Szervezet:	Összefogás Lakásszövetkezet
Jegyzőkönyv felvételének helye:	Budapest, XVI. Ker., Dóra tér 7.
Bejárás időpontja:	2021. szeptember 9.
Tűzvédelmi bejárást végezte:	Zöld Lajos (TrendSys Kft.) – Tűzvédelmi előadó

3.)

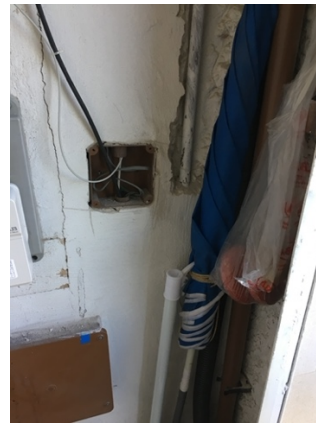
A lámpáról hiányzott a búra, így a mechanikai sérülés elleni védelem nincs biztosítva.

Az **MSZ EN 60598-1 szabvány 9.2 pontja** A villamos lámpát a mechanikai sérülés elleni védelem érdekében burával ellátva kell kiépíteni és üzemeltetni.

Az **MSZ EN 60598-1 szabvány 8.2.1.** A lámpatestek kialakítása olyan legyen, hogy aktív részeit ne lehessen megérinteni, ha lámpatestet a rendeltetésszerű használatnak megfelelően felszerelték és bekötötték, valamint ha a lámpatest a fényforrások vagy a gyújtók cseréje céljából nyitva van. Alapszigetelésű részeket a lámpatest külső felületén megfelelő érintés elleni védelem nélkül nem szabad használni.
